Heerhugowaard, 11 augustus 2016

Betreft: vestiging kinderdagverblijf tegenover LPG-tankstation aan Rustenburgerweg 38,
Heerhugowaard.

situatietekening kinderdagverblijf + speelterrein

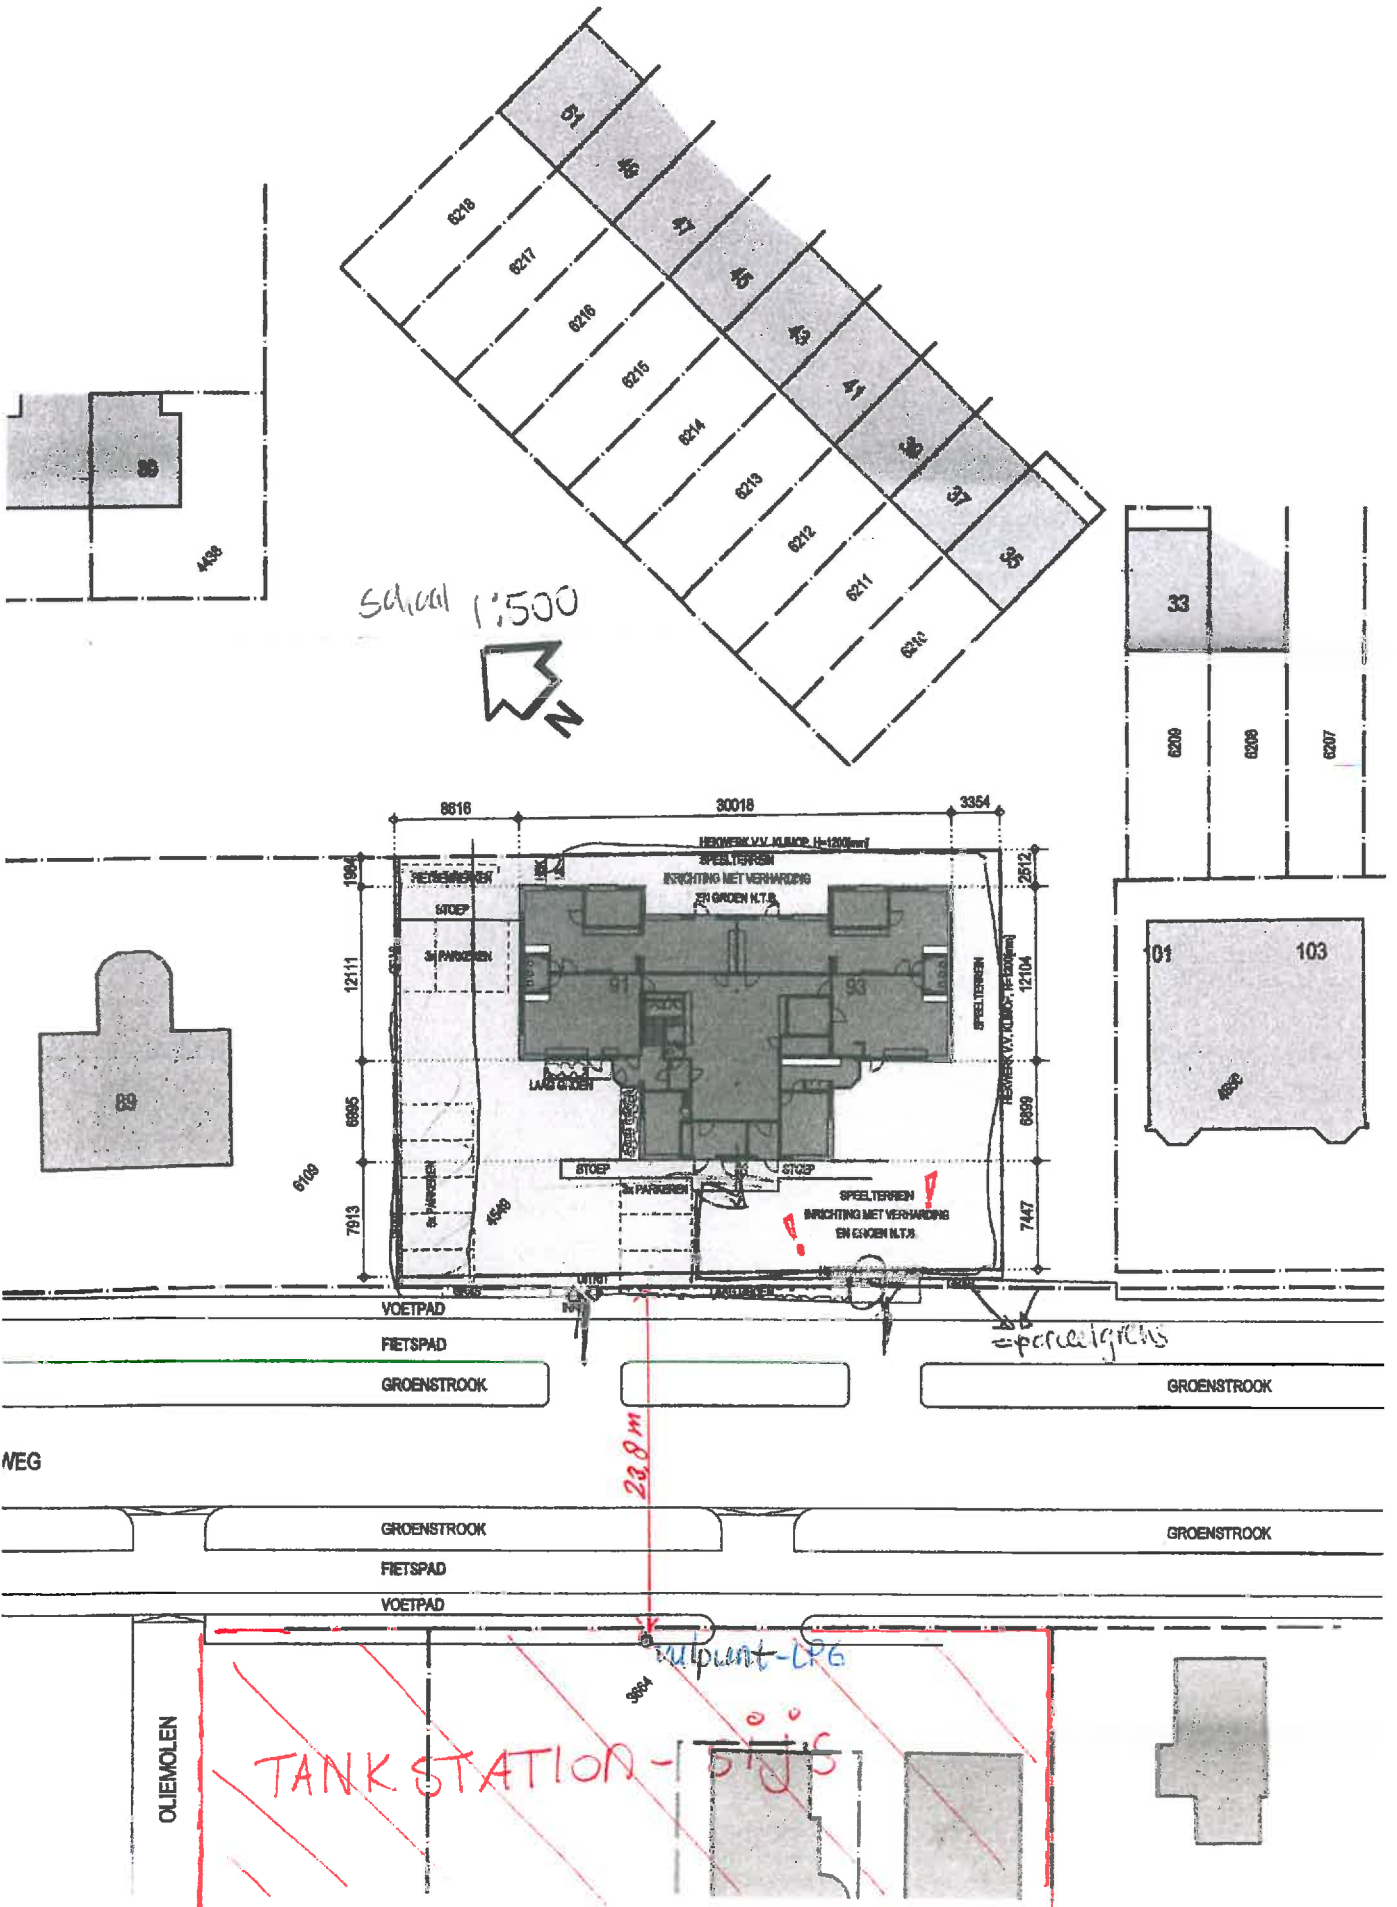
Tot mijn verbazing komt het speelterrein ook helemaal tot aan de linker voorzijde van het pand, zie bijgevoegde tekening. Hiervoor moet dus 1 uitrit wijken. De afstand van ons vulpunt tot de perceelgrens van Babbels is echter 23,8 meter. Dit is nauwkeurig door ons opgemeten met een meetlint. Dus uitgaande van wat in de bovengenoemde passage staat, valt hun perceelgrens binnen de 25 meter contour. Dit kan dus niet en staat vestiging van het kinderdagverblijf wellicht in de weg. In ieder geval kan dat niet ten koste van onze verkoop van LPG in de weg staan omdat wij er al eerder zaten en de gemeente aan de contour moet toetsen.
